MITSUBISHI CUP 2021

REGULAMENTO TRITON SPORT RS

ADENDO 01

ARTIGO 9º - SUSPENSÃO (Incluir)

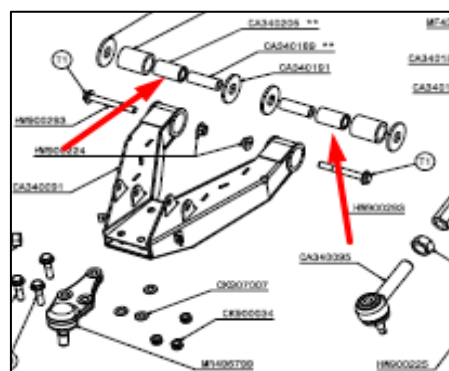
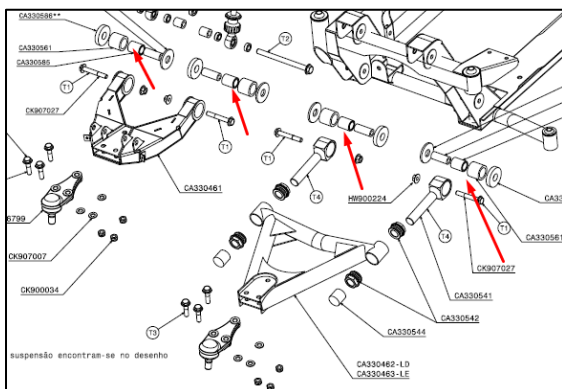
9.7. É livre a alteração das buchas de movimentação das bandejas, desde que não altere a geometria original e os pontos de fixação.
